**Installations classées pour la protection de l'environnement
Demande d'autorisation environnementale**

**Régularisation d'une unité d'impression d'emballage
alimentaire par flexographie**

Commune de MERPINS (16)

**Réponse à l'avis de la Mission régionale
d'autorité environnementale**

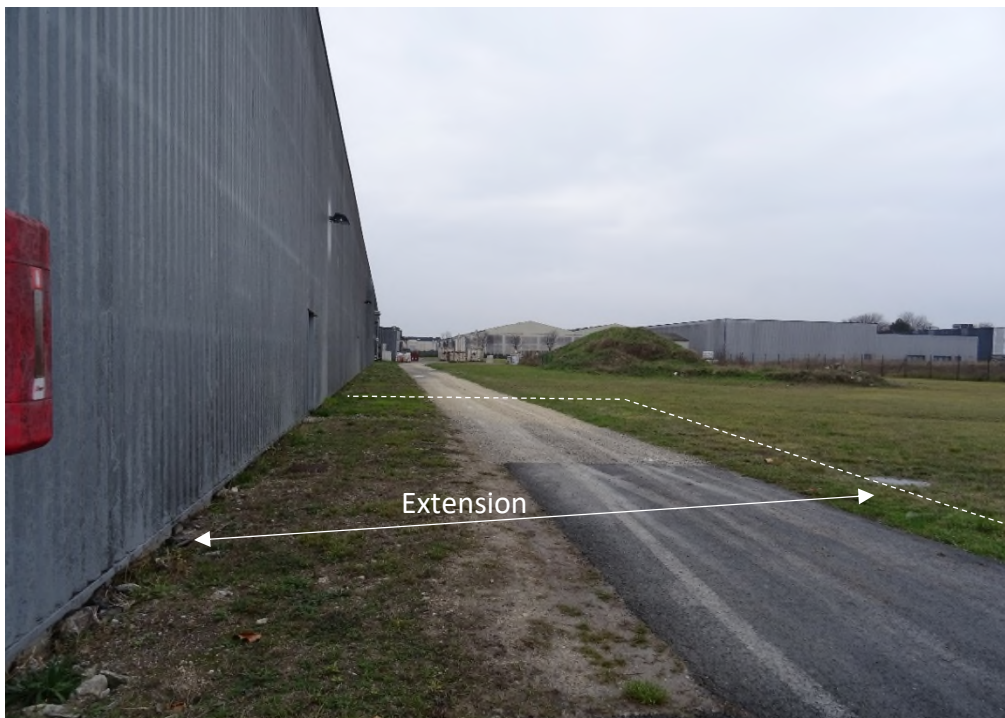
La MRAe recommande au porteur de projet de prendre connaissance de l'arrêté préfectoral autorisant et déclarant d'utilité publique la prise d'eau de Coulonge-sur-Charente, et de s'assurer que ses activités sont bien compatibles avec les prescriptions de cet arrêté.

LYSIPACK ne rejette pas d'eaux usées industrielles dans les sols (raccordement au réseau d'assainissement).

Les seules eaux rejetées correspondent aux eaux pluviales collectées, qui sont traitées par décantation avant rejet dans les bassins d'infiltration.

L'établissement dispose également de moyens de confinement dans un bassin étanche afin d'éviter le rejet d'effluents pollués dans les sols.

Les activités du site sont ainsi bien compatibles avec les dispositions de cet arrêté.
